Bilag 14

Mulig alternativ løsning for byggefelt til plejecenter i Vejlands Kvarter

Sagsnummer
2019-0020104

Illustration af Vejlands Kvarter, hvor det er indtegnet, hvor plejecentret er fastlagt i planforslaget, og hvor plejecentret på baggrund af et politisk ændringsforslag kan besluttes samlokaliseret med den kommende almene storby-landsby.

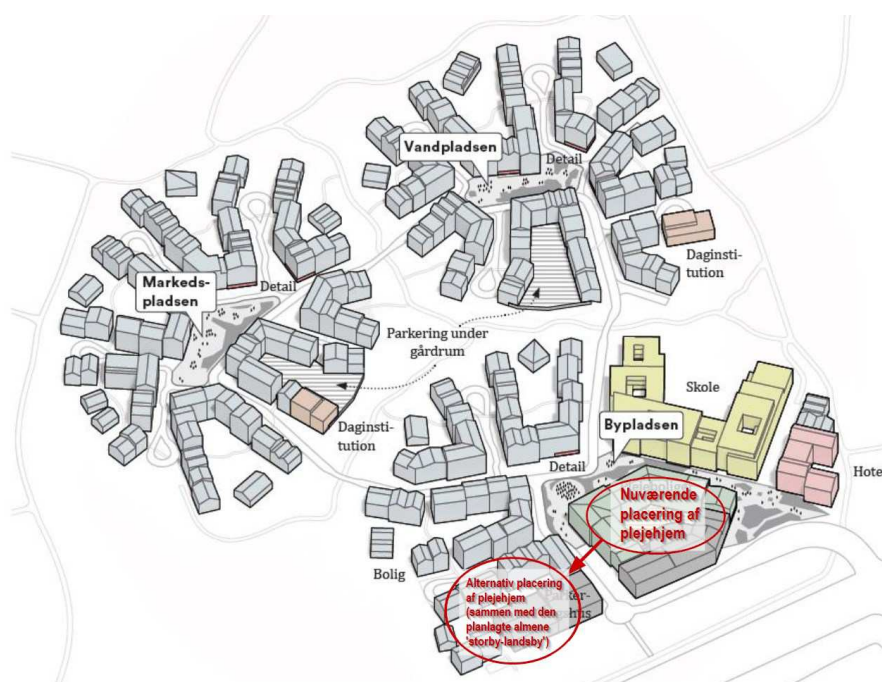
planlagt ud mod fælleden umiddelbart øst for, hvor plejecentret ind til videre er planlagt i lokalplanforslaget. Den 19. november 2020 godkendte Sundheds- og Omsorgsudvalget den alternative løsning. Da den almene 'storby-landsby' er et projekt, der hører under Socialforvaltningen, har planforvaltningerne inddraget Socialforvaltningen, der også er indforstået med den alternative løsning.

Forvaltningen har gennemgået lokalplanforslaget med henblik på hvilke bestemmelser i lokalplanen, der skal ændres, for at muliggøre opførelse af plejecenter i byggefelt D (jf. lokalplantegning 2a).

Tegning 2b	Byggefelt D er udlagt til 'Bolig / Serviceerhverv / Parkering' og 'Bolig / Publikumsorienterede serviceerhverv med mulighed for liberale erhverv'. Byggefelt E er udlagt til 'Bolig / Institution / Parkering'	Byggefelt D udlægges til 'Bolig / Serviceerhverv / Institution / Parkering'. Byggefelt E udlægges til 'Bolig / Serviceerhverv / Parkering'.
